Bebauungsplan mit örtlichen Bauvorschriften „Nadelhof“

- **Beratung und Beschlussfassung über die eingegangenen Stellungnahmen im Sinne einer Gesamtabwägung -**
- **Satzungsbeschluss gemäß § 10 Abs. 1 Baugesetzbuch (BauGB) -**

Bebauungsplan und örtliche Bauvorschriften „Nadelhof“

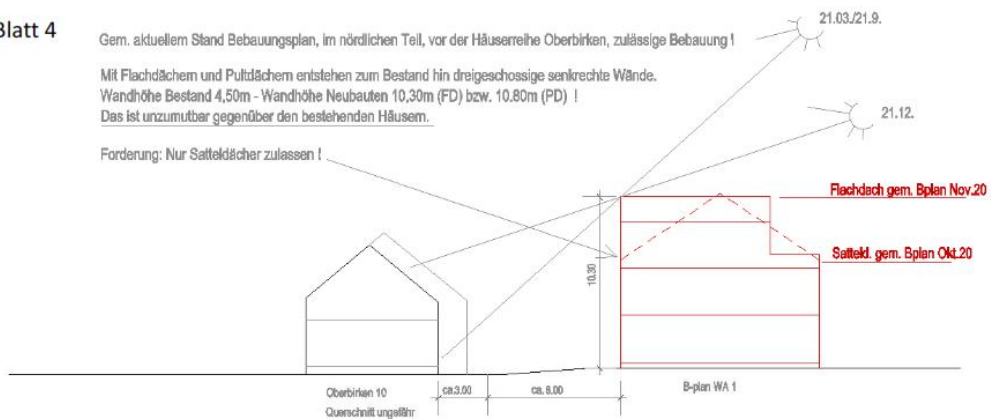
Forderung: Nur Satteldächer zulassen !

Bild 6

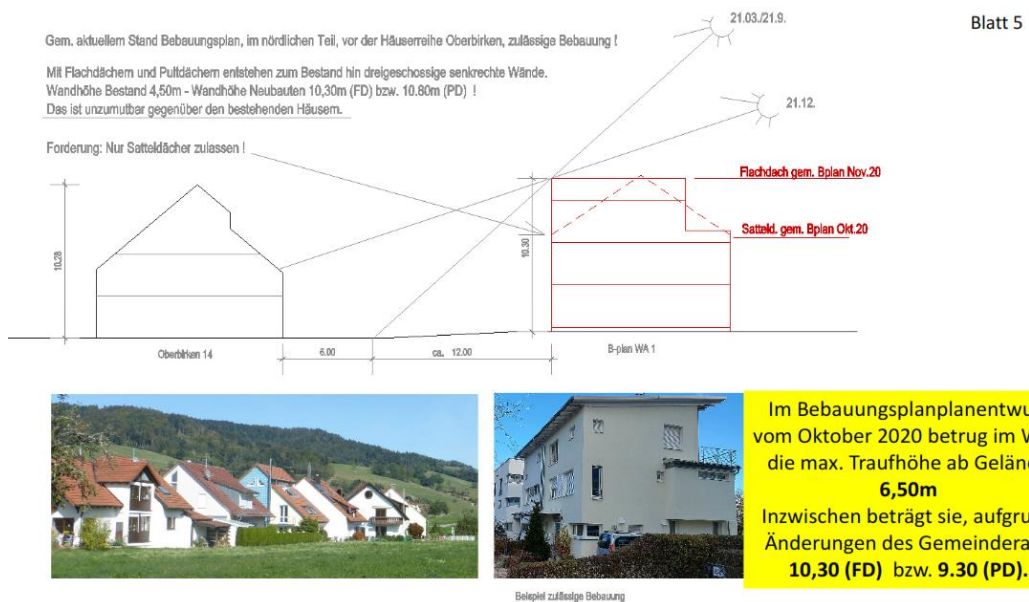
Forderung: Nur Satteldächer zulassen !
